*Ministero dell' Ambiente
e della Sicurezza Energetica*

Commissione Tecnica PNRR - PNIEC

Parere n. 306 del 15 aprile 2024

Progetto	<p><i>Istruttoria Valutazione Impatto Ambientale</i></p> <p>Progetto di estensione delle infrastrutture comuni per lo sviluppo del Punto Franco Nuovo nel Porto di Trieste - FASCICOLO A Progetto AdSPMAO N.1951 CUP: C94E21000460001</p> <p>ID_VIP: 10394</p>
Proponente	<p>Autorità di Sistema Portuale del Mare Adriatico Orientale Porti di Trieste e Monfalcone</p>

Figura 17 – Interferenze che hanno determinato istanze ai sensi di art. 242 ter, ai sensi del DG RIA n.137/2021 e in verde le interferenze valutate positivamente

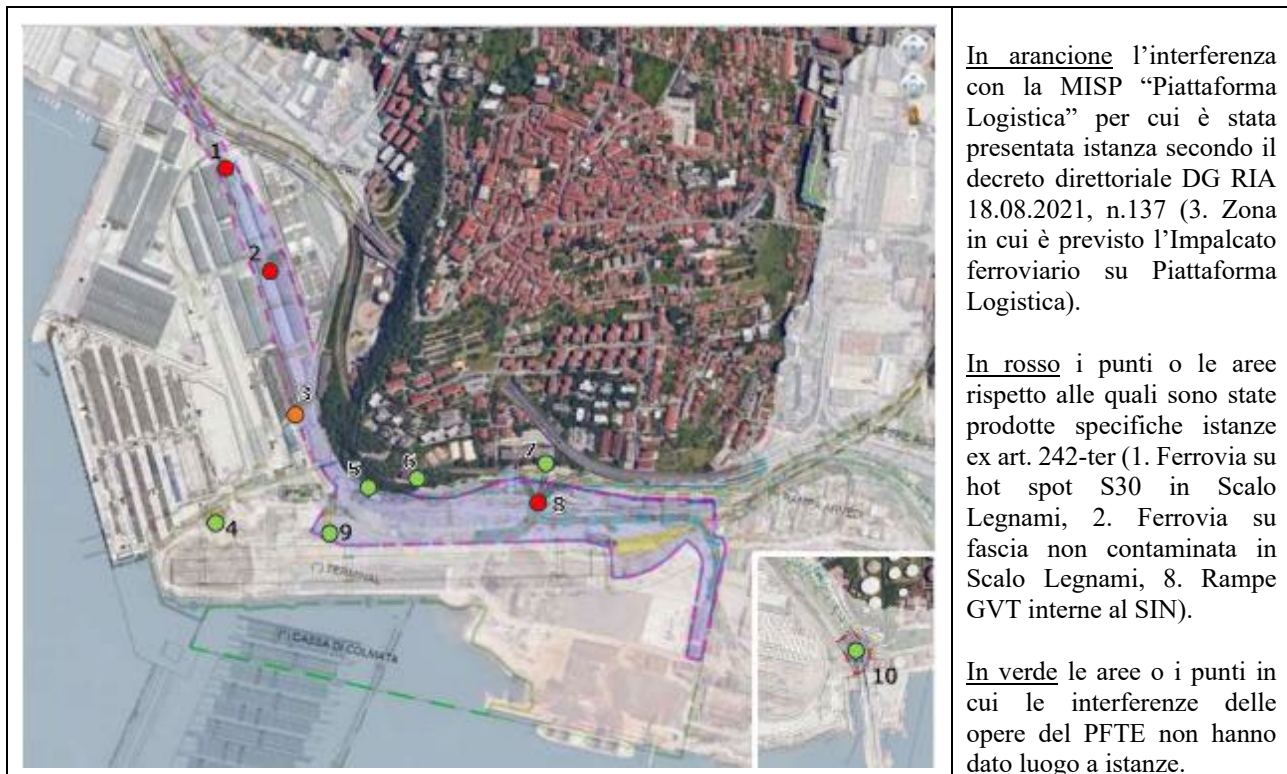
La Commissione prende atto dell'iter avviato per la risoluzione delle interferenze con i siti indicati dal Proponente. La Commissione ritiene necessario acquisire, nella successiva fase progettuale, la valutazione della competente Direzione del Ministero dell'ambiente e della sicurezza energetica relativamente alle istanze presentate ai sensi dell'art. 242 ter del D.Lgs. 152/2006 secondo le procedure di cui al capo III del DM 26 gennaio 2023, n. 45 e relativamente all'istanza presentata ai sensi del Decreto Direttoriale DG RIA n. 137/2021, come stabilito nella Condizione Ambientale n. 8.

Figura 19 – Sezione geologica nell'area della collina di Servola interessata dalla realizzazione della paratia (linea rossa tratteggiata)

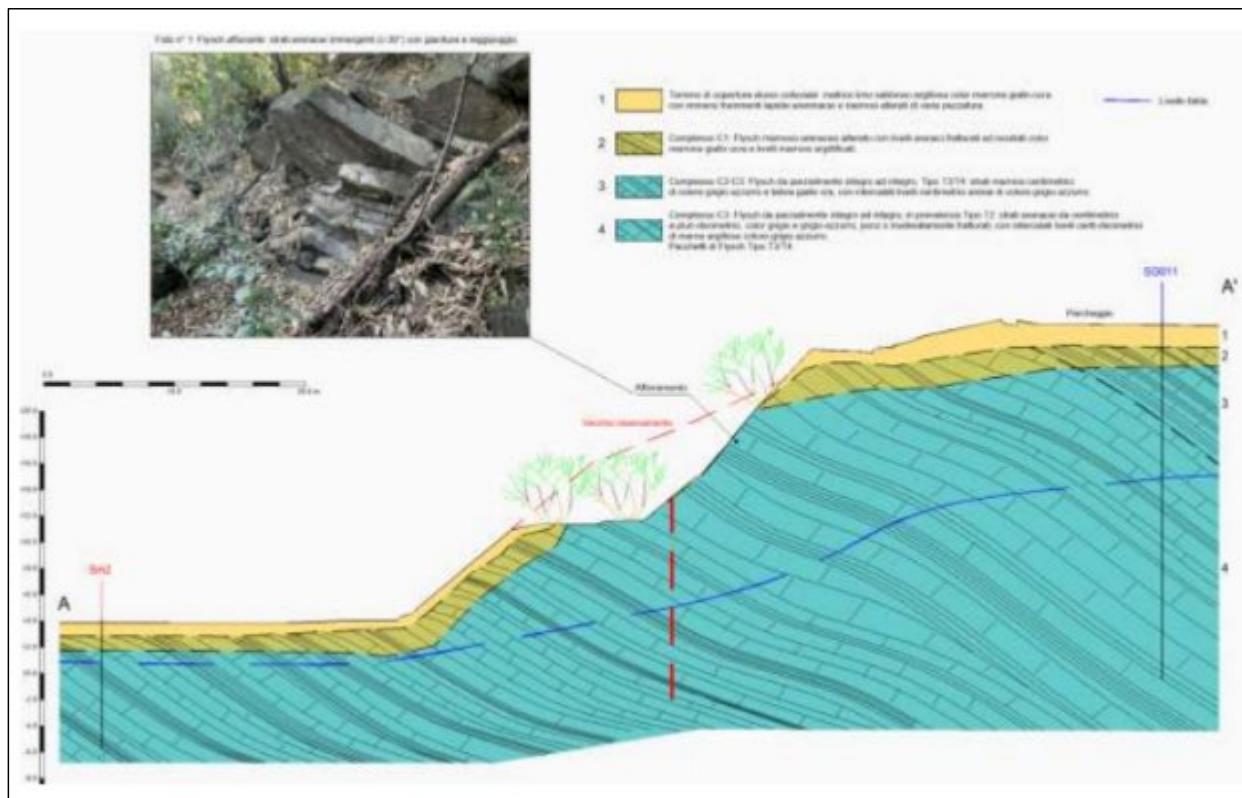
Relativamente agli aspetti geologici, in risposta alla richiesta di fornire la "Verifica di stabilità della collina di Servola" che sarà oggetto di un parziale sbancamento, al fine di dare evidenza che gli scavi da eseguire non determinino decompressioni nel versante, il Proponente ha dato riscontro, eseguendo nel mese di gennaio 2024 le seguenti informazioni:

Il tutto è confluito nella relazione "*Risposta alle osservazioni circa gli aspetti geologici ed idrogeologici*", codice IGNR_P_R_CGEO_2AT_002_02_00_nuovo: in tale relazione al cap. 2 è stata inserita, come richiesto, la verifica della stabilità della collina di Servola.

Figura 27 – Planimetria dei piezometri esistenti – in magenta i punti da monitorare in fase di esercizio - MISP (Logistica Giuliana – AdSPMAO)

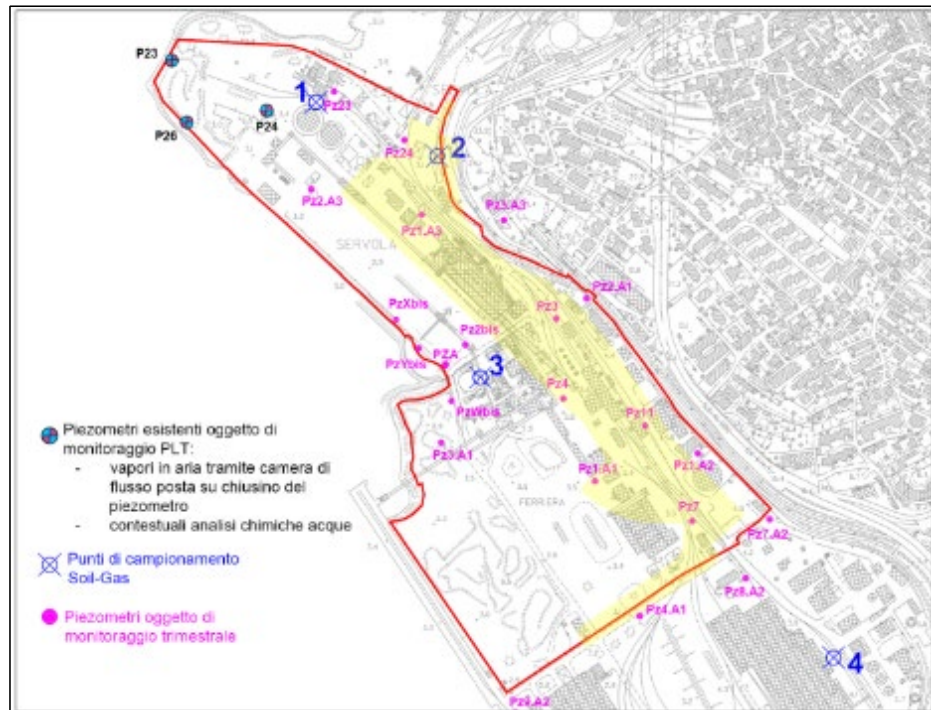
Relativamente al monitoraggio delle acque sotterranee, la Commissione ha richiesto al Proponente di *"Prevedere il monitoraggio delle acque sotterranee relative alla falda acquifera esterna alle aree del SIN oggetto della MISP con capping e barriera idraulica. In particolare dovranno essere monitorate AO, CO e PO le acque sotterranee provenienti da monte idrogeologico (es. dalla Collina di Servola), che, così come riportato nella relazione idrogeologica rif. 1GNR_P_R_C-GEO_2AT_001_02_00 parte 1 e 2: (...) Si ritiene che le acque provenienti da parte, forse anche significativa, di questi pozzi drenanti, provenendo direttamente dall'acquifero contenuto nel Flysch, potrebbero essere non inquinate Il monitoraggio dovrà essere eseguito su un numero congruo di piezometri presenti o da realizzare ex novo e dovrà consentire la verifica della qualità delle acque di falda ai sensi del D.Lgs. 152/06 e ss.mm.ii., durante la realizzazione e l'esercizio in particolare delle opere stradali e ferroviarie..."*. Il Proponente ha integrato il Piano di Monitoraggio Ambientale - cod. 1GNR_P_R_D-AMB_1GE_107_18_01_nuovo - con le misure delle acque sotterranee relative alla falda acquifera esterna alle aree del SIN oggetto della MISP, ed in particolare delle acque sotterranee provenienti da monte idrogeologico, su un numero congruo di piezometri presenti o da realizzare ex novo, sulla base di quanto proposto nel PMA della MISP. Per il dettaglio degli ulteriori punti di

La Commissione ritiene che il Proponente dovrà integrare il PMA esplicitando dettagliatamente il riscontro alla richiesta di integrazioni/chiarimenti formulata da ARPA FVG nel paragrafo denominato "Monitoraggio delle acque sotterranee" del Parere_ARPA_FVG_rev_03_def_13/09/2023.
